HGP.0S – 3S 製品の形状変更についてのお知らせ

製品詳細： 気密ソケット

図 1. 外観の変更前後の違い

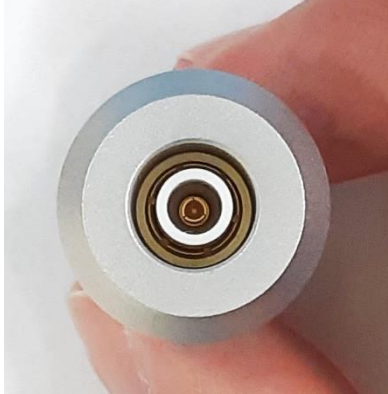
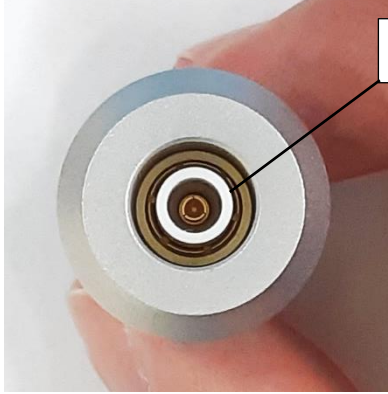
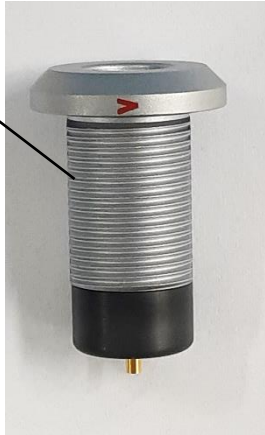
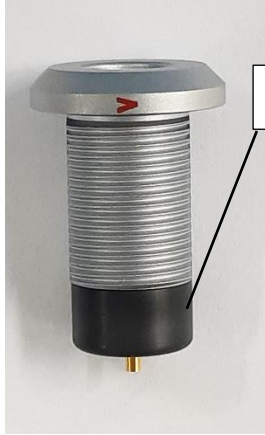
製造工程内における圧入不足の発生を改善するため、プラスチックキャップに切れ込みを作ることで、インシュレータをアウターシェルへ圧入する工程の安定化を図りました。

- ソケット後部(ケーブル側)のプラスチックキャップに4つの切れ込みが入るコネクタ外観の変更箇所について、図1をご確認ください。

形状が変更になったことによるカタログに記載されている寸法・電気特性・機械特性等の値への影響はありません。
